*Rif. Regione: prot. n. 638207 del 15/10/2018  
Rif. Arpa: prot. n. 70357 del 16/10/2018*

**Oggetto: AMA S.p.a. - Impianto TMB sito in Roma, via Salaria 981. Procedimento di riesame.**

**Figura 1 - Area scarico e stoccaggio dell'impianto**

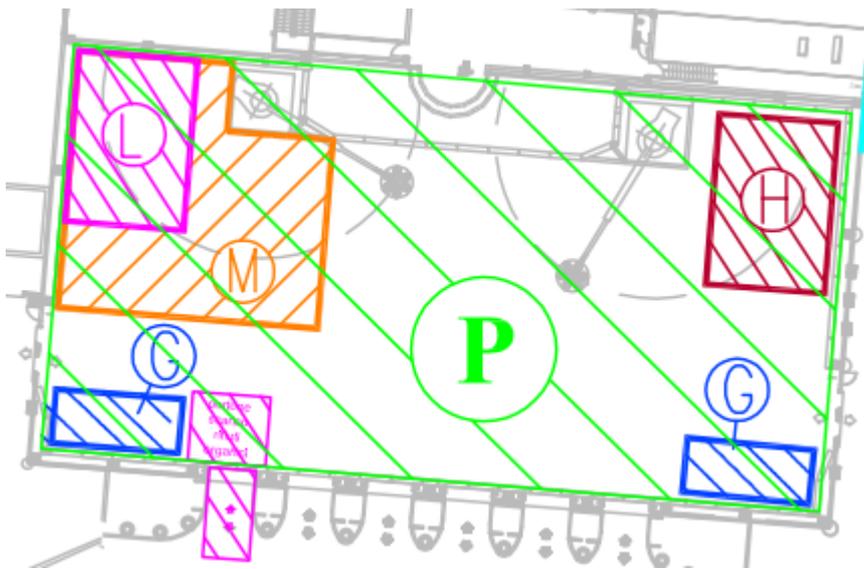
Con riferimento alla gestione di tale sezione impiantistica e delle fasi di scarico, stoccaggio, invio a trattamento presso l'impianto e trasferimento presso terzi dei rifiuti autorizzati in ingresso, occorre richiamare le problematiche che la scrivente Agenzia ha riscontrato nell'ambito dei controlli eseguiti. Il controllo svolto in data 23/05/2017 ha rilevato che l'area di scarico e stoccaggio del rifiuto solido urbano indifferenziato destinato al trattamento e a trasferimento risultava piena, con una distribuzione dei rifiuti su quasi tutta l'area, comportando altezze dei cumuli di rifiuti stoccati in parte superiori all'altezza del piano di scarico. Tale situazione non consentiva neppure di distinguere le aree di stoccaggio dedicate alla trasferimento dei rifiuti da quelle dedicate allo stoccaggio preventivo all'invio a trattamento dei rifiuti presso le linee dell'impianto di trattamento meccanico biologico. Altresì veniva rilevata la presenza di alcuni mezzi della raccolta in fila sulla rampa di accesso ai portelloni di scarico, dei quali ne risultava in uso solamente uno.

Il controllo svolto in data 08/08/2017 ha rilevato che l'area di scarico e stoccaggio del rifiuto solido urbano indifferenziato, destinato al trattamento presso l'impianto e alla trasferimento presso terzi, risultava piena, analogamente a quanto già rilevato in sede di controllo del 23/05/2017.

Quanto sopra comporta l'impossibilità di inviare a lavorazione presso il TMB, o a trasferimento, i rifiuti sulla base del loro ordine di conferimento. La continua presenza di grosse quantità di rifiuti in giacenza, infatti, fa sì che, ad ogni nuovo conferimento, i rifiuti appena scaricati vadano a sovrapporsi ai rifiuti già presenti nell'area e stoccati precedentemente. Ciò comporta che di volta in volta i rifiuti inviati a trattamento o a trasferimento siano quelli situati sulla porzione sommitale dei cumuli, causando una soggiacenza prolungata degli strati inferiori degli stessi, che risultano maggiormente soggetti all'instaurarsi di condizioni fermentative e putrefattive responsabili del rilascio di emissioni odorogene moleste. A conferma di quanto sopra, durante il sopralluogo effettuato da Arpa Lazio in data 08/08/2017 a seguito dei numerosi esposti ricevuti per emissioni maleodoranti, lo stesso Responsabile tecnico di gestione dell'impianto dichiarava che: *"...la regolarità di funzionamento dell'impianto e la necessità di operare una manutenzione della Linea A, hanno indotto un massiccio svuotamento del locale di ricezione, pertanto è stata raggiunta e lavorata la parte di rifiuti giacente da più tempo nel locale e questo potrebbe aver generato una maggiore emissione odorigena, in particolare da tutti i mezzi in uscita..."*.

Peraltro la saturazione dell'area di stoccaggio iniziale dei rifiuti e dell'ulteriore area funzionale all'alimentazione del trattamento non assicura il regolare svolgimento delle procedure di scarico dei mezzi conferenti presso l'impianto, con conseguente formazione di file dei mezzi in attesa di poter scaricare, fonti di ulteriori emissioni odorogene moleste. Inoltre si rileva che la presenza di rifiuti distribuiti sulla maggior parte della superficie dell'area P comporta una riduzione delle aree a disposizione per la manovra dei mezzi destinati sia ad alimentare le linee di trattamento, sia allo svolgimento delle attività legate alla trasferimento dei rifiuti.

Tali condizioni comportano necessariamente la possibilità che si generino maggiori emissioni di polveri e odori molesti all'atto dell'apertura dei portelloni delle stazioni di scarico dei rifiuti in ingresso e dei portelloni laterali dai quali entrano ed escono i mezzi per il carico dei rifiuti in trasferimento. Quindi dette emissioni aumentano sia per la notevole quantità di rifiuti presenti, sia per l'aumento dei tempi di stoccaggio nella fossa di scarico e nelle aree di stoccaggio, nonché per i ridotti

- ❖ una riduzione dei quantitativi di rifiuti presenti nell'area di scarico e stoccaggio
- ❖ delle adeguate aree di manovra per i mezzi operanti all'interno della area medesima, al fine di assicurare:
  - lo svuotamento dell'area di scarico dei rifiuti conferiti, lasciando spazio libero per lo scarico dei mezzi conferitori e riducendo le file dei mezzi in attesa
  - l'alimentazione del processo di trattamento meccanico biologico secondo l'ordine di arrivo dei rifiuti conferiti

Quanto sopra deve garantire una gestione che riduca il più possibile il traffico dei mezzi in entrata ed uscita dall'area di scarico e stoccaggio P, che implica continue aperture e chiusure dei portelloni laterali al fine di consentire il traffico dei mezzi in entrata ed uscita.
